Výpočet únosnosti kce basketbalového koše; ZŠ Strašnice

ZL č./verze:	113
Datum předložení ZL:	27.03.2024
Smlouva o dílo (SoD) č.:	2022/OMP/0620
Ze dne:	22.04.2022
Stavba:	Rekonstrukce objektu č. p. 200 k.ú. Strašnice na základní školu Praha 10 – Strašnice
Název změny:	Úprava venkovních rozvodů vodovodu a kanalizace k přístřešku

Projekt: **Rekonstrukce objektu č. p. 200 k.ú. Strašnice na základní školu Praha 10 – Strašnice**

Název dokumentu: **Změnový list č. 113**

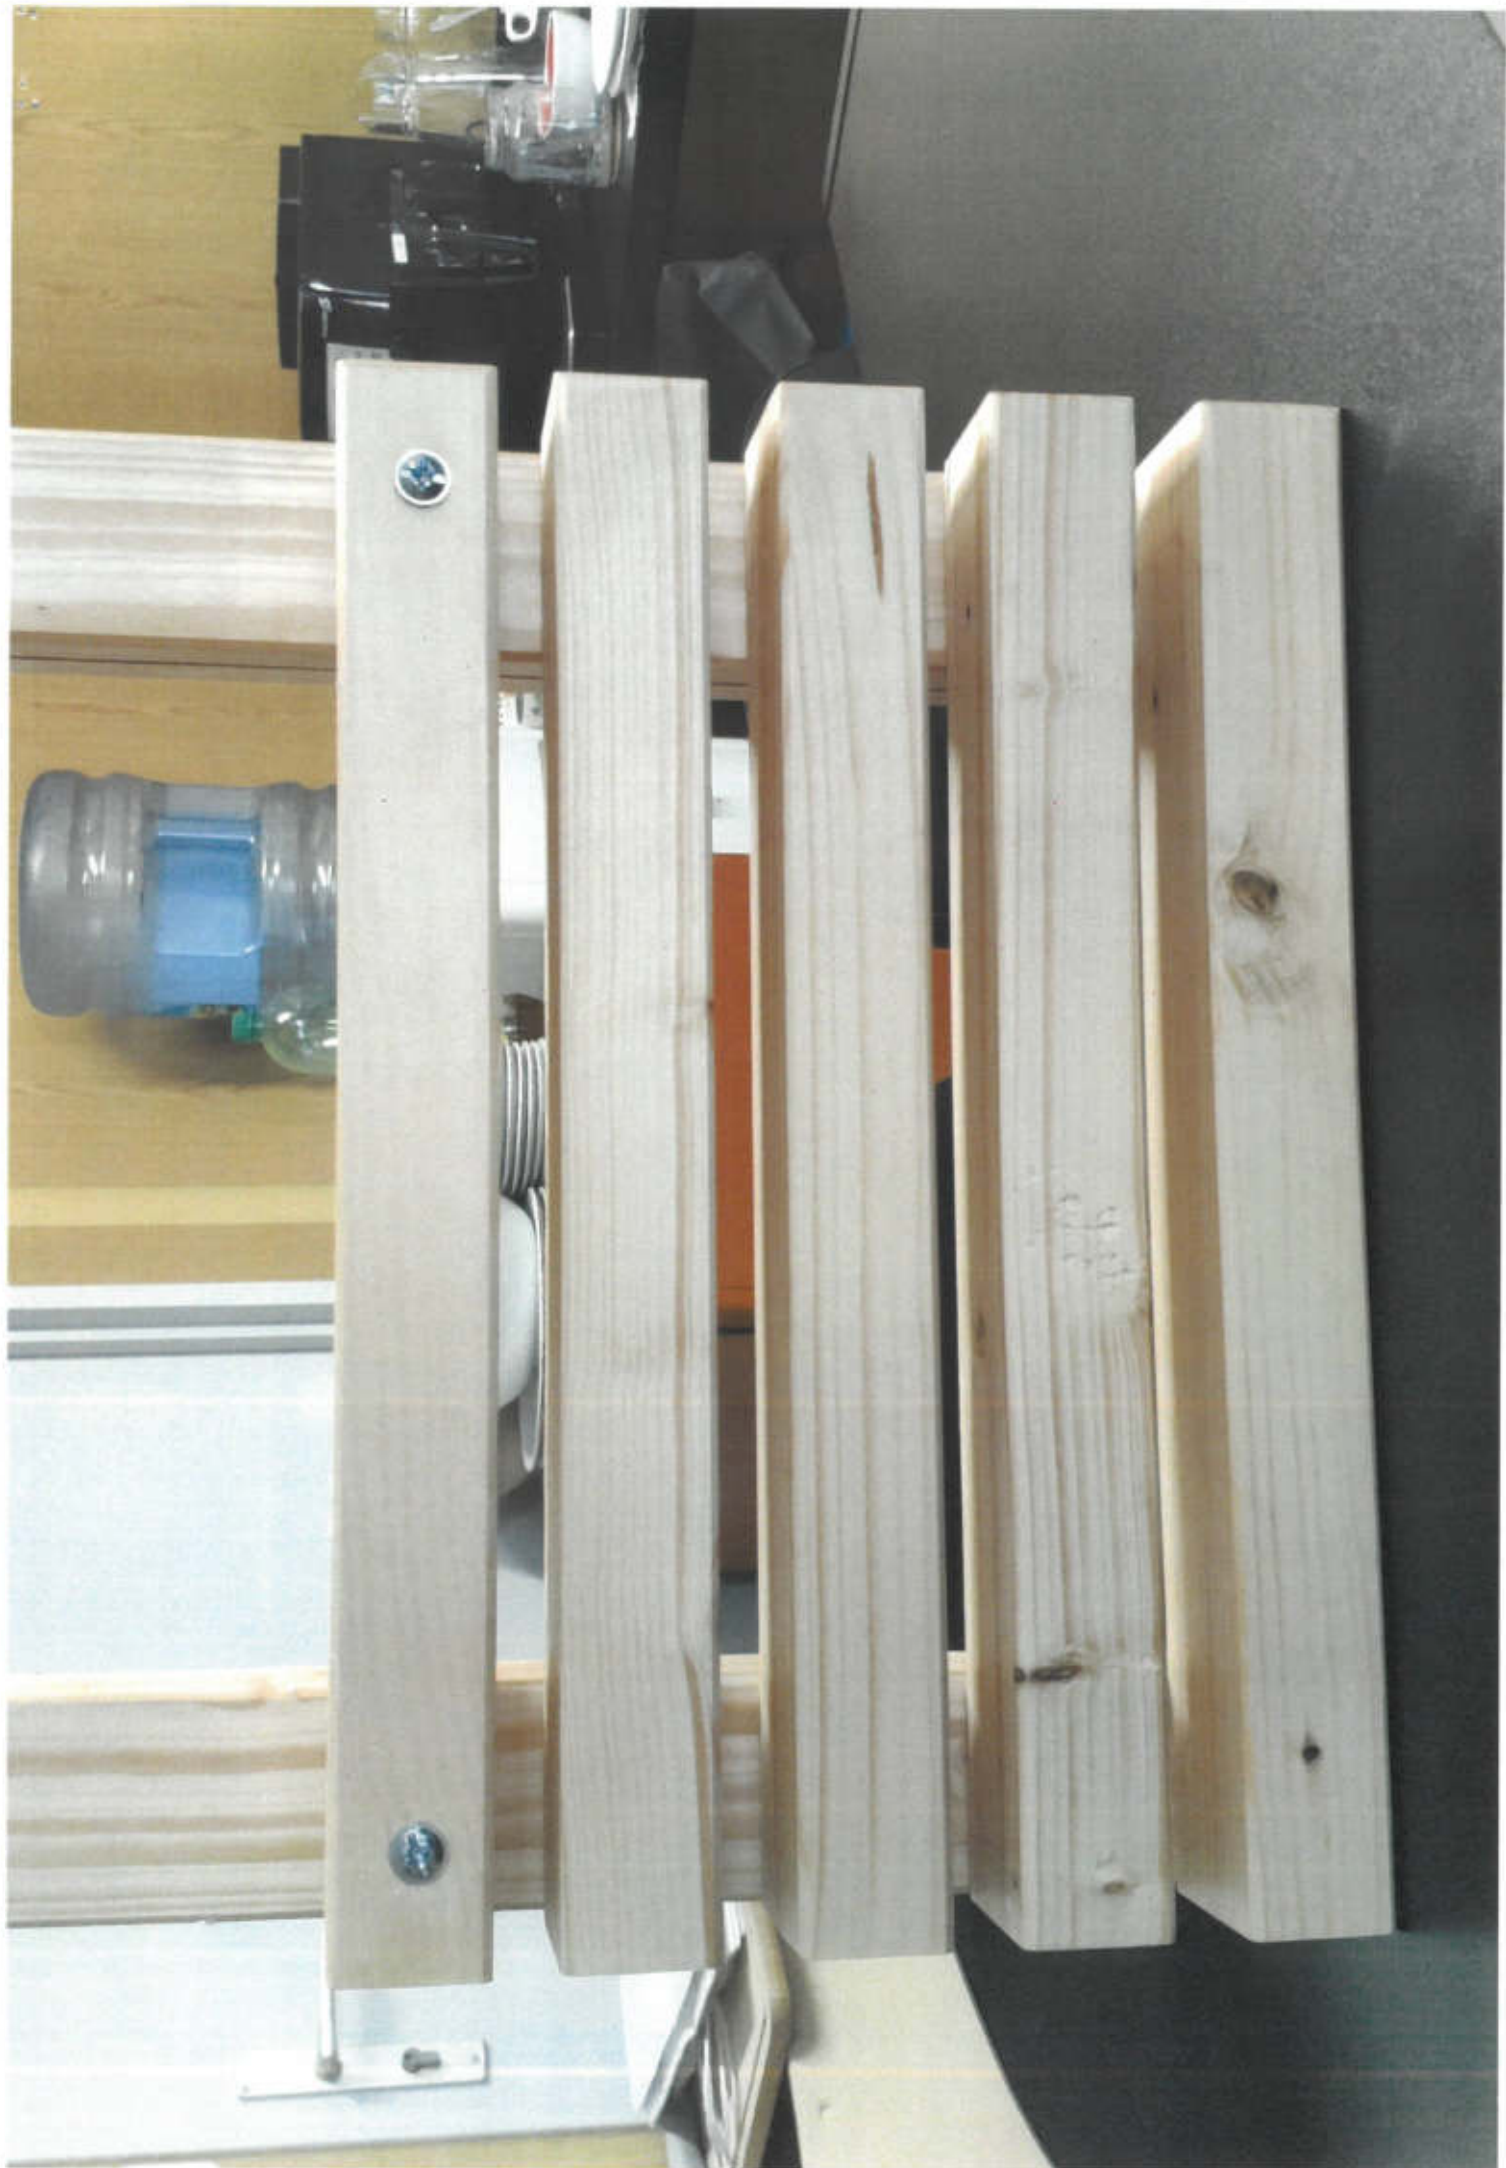
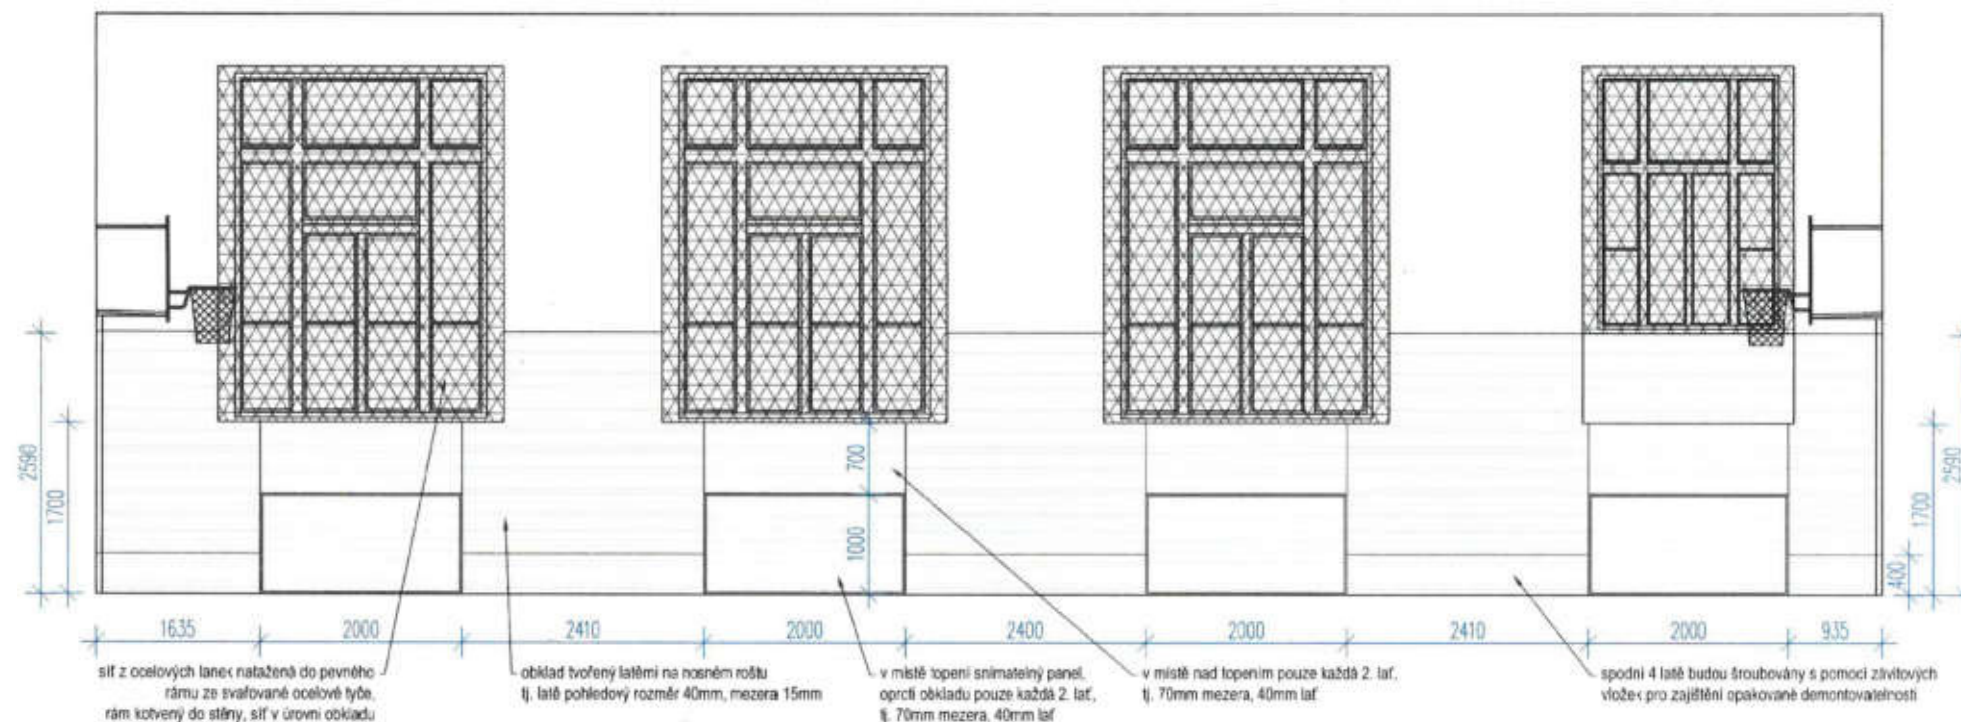
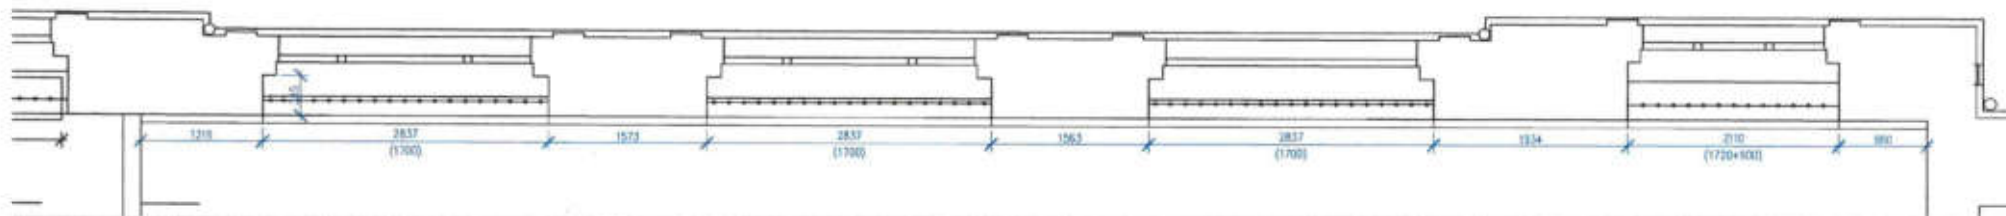
doplnění GD: Parapet oken bude vyhotoven ze stejné kce jako obklad stěn.
Spaleny oken nebudou nijak obloženy z důvodu kotvení rámu se stěny.
